# Hoja de modificaciones 2

Fecha modificación:	<b>17/04/2023</b>
Orden de producción:	<b>CC-16873/4/5-AE</b>
Plazo de entrega:	<b>Finales de Marzo-Mediados Mayo</b>
Cliente:	<b>BIOSYNTEC</b>
Contacto:	<b>Chris</b>
Teléfono:	
Comercial:	<b>Josep Giribet</b>

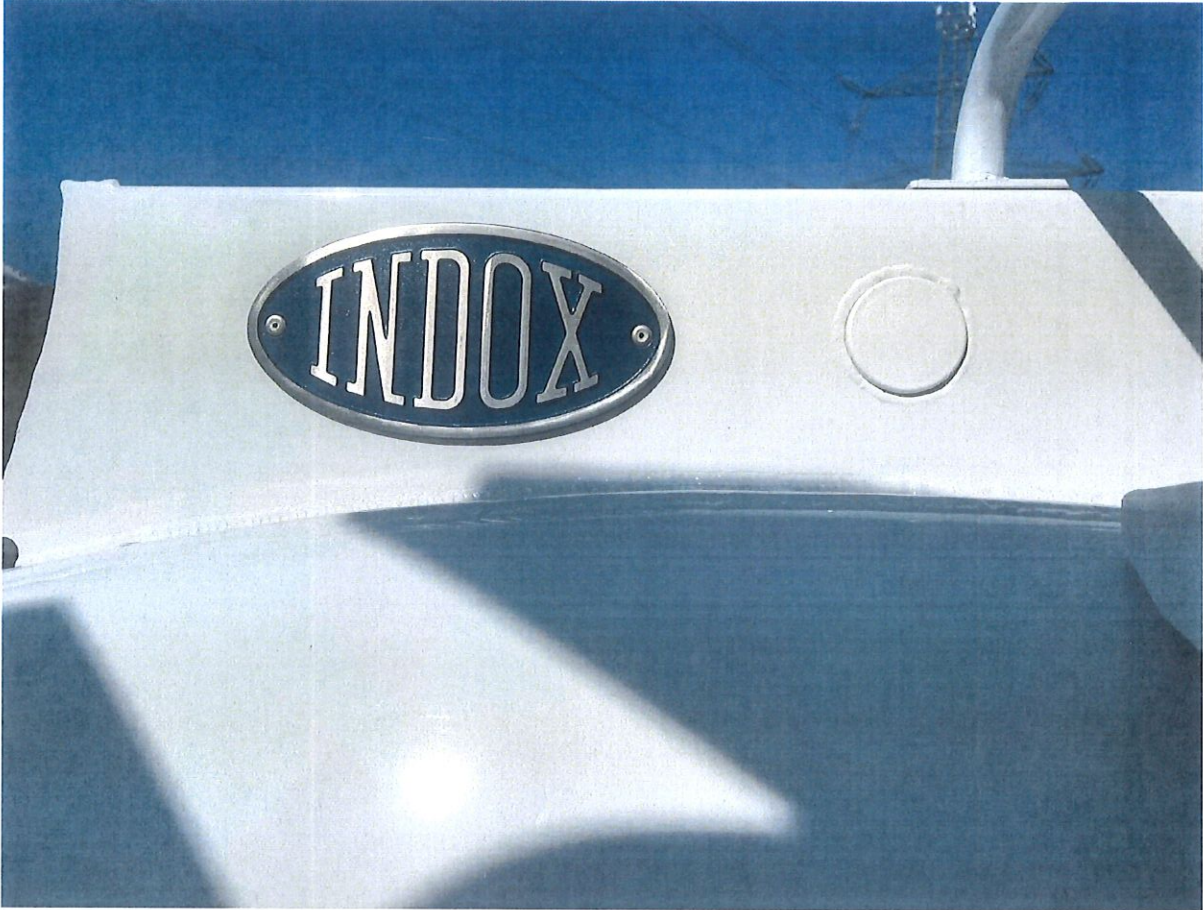
Minimum 10 cm distance between ADR plates and tank.

Box for printer at kingpin.

Position of Printerbox.

Please without this sign.

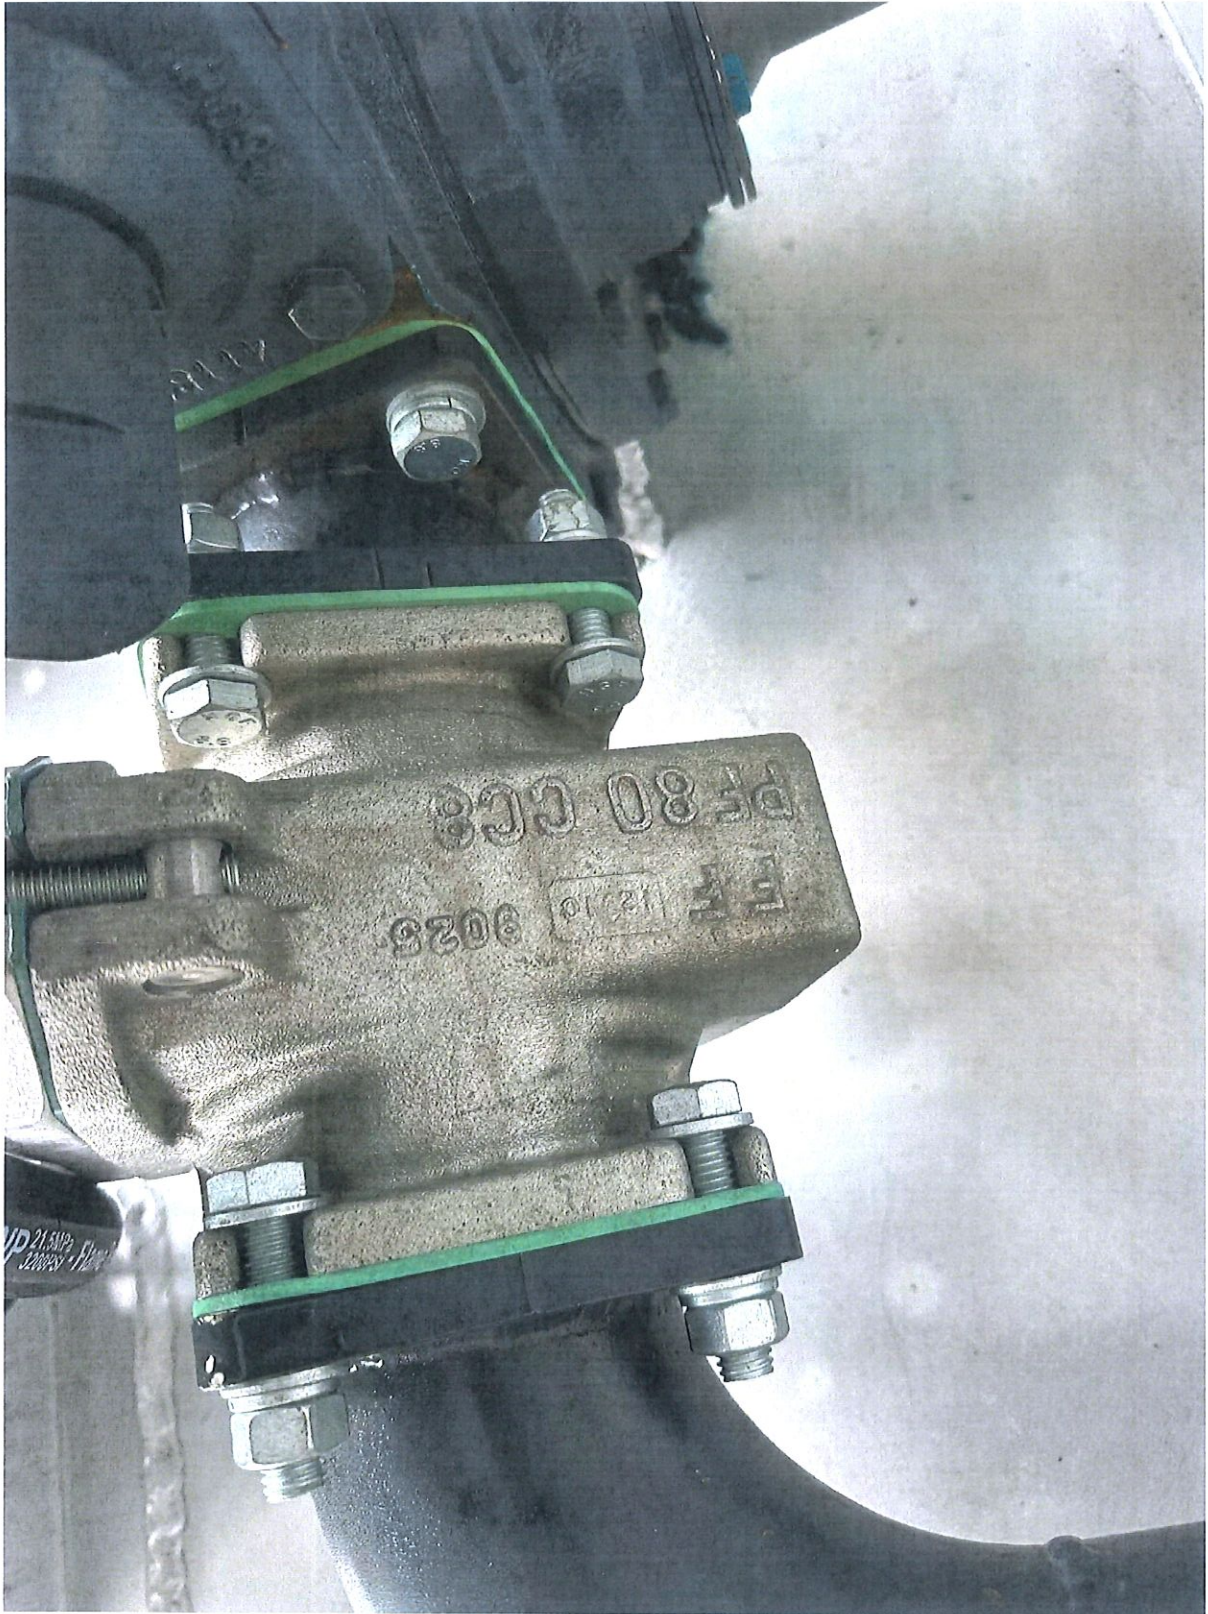
Please without this.

We need sealing for this.

5 units.
